改善箇所説明図

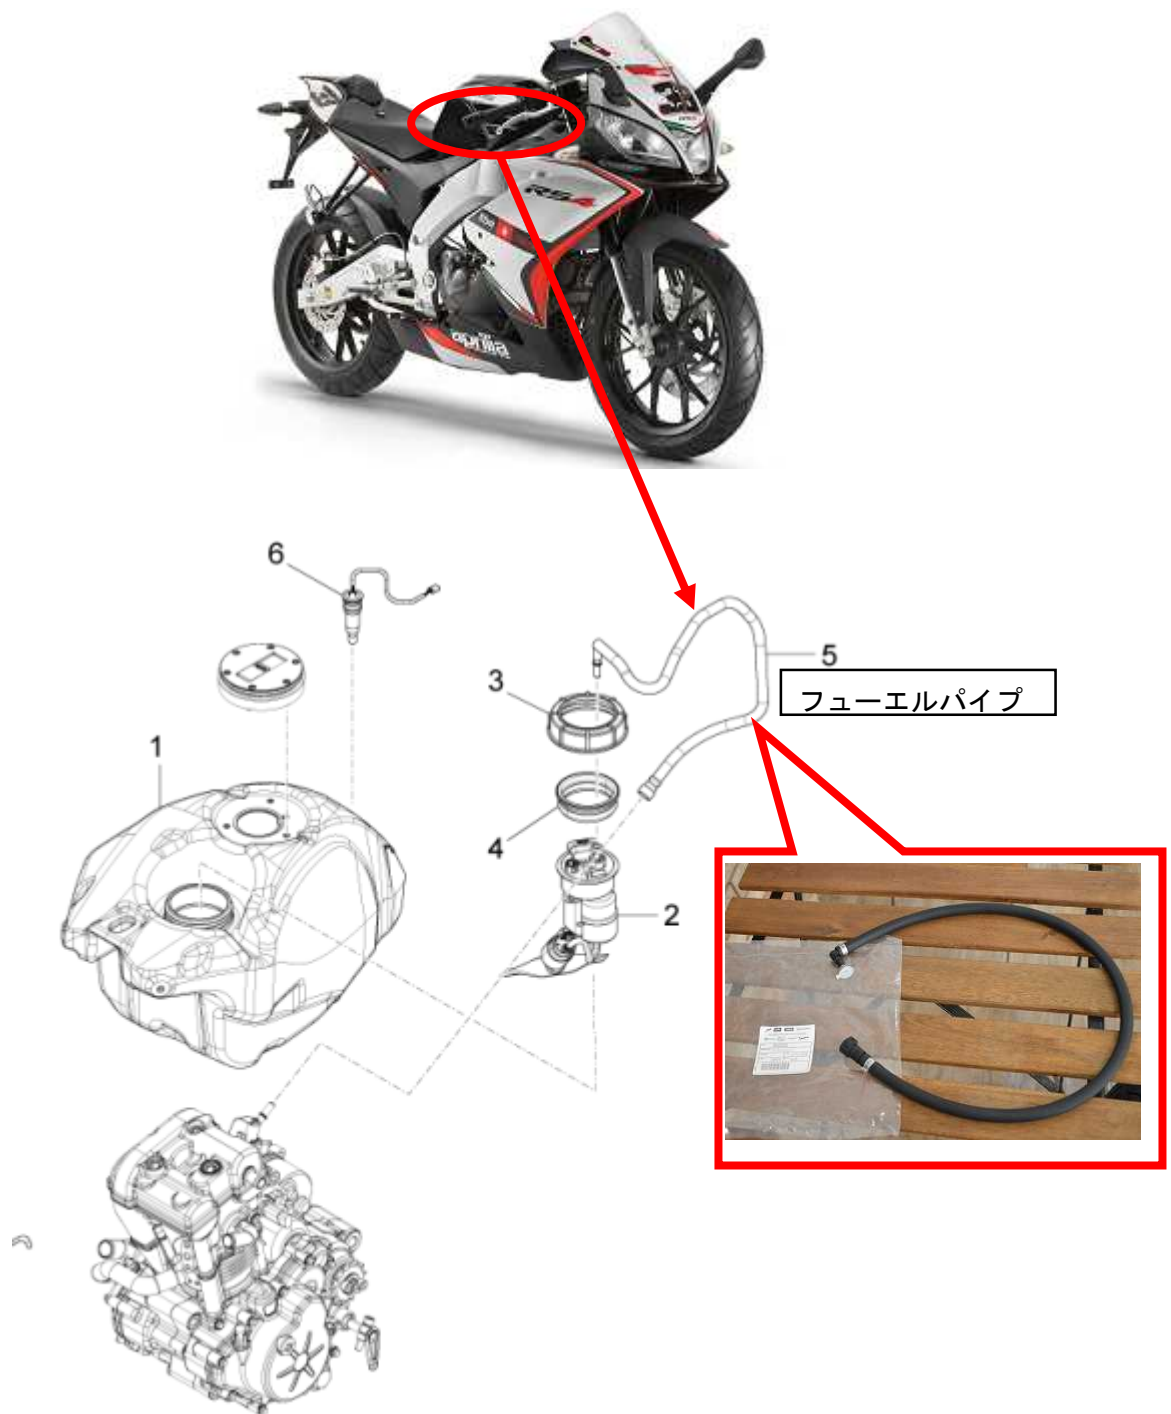
基準不適合発生箇所

燃料装置において、フューエルパイプの製造が不適切なため、誤った材質が使用されているものがある。そのため、耐久性が不足し、燃料の脈動によって亀裂が入り燃料が漏れ、最悪の場合、車両火災に至るおそれがある。

改善の内容

全車両、フューエルパイプを良品に交換する。
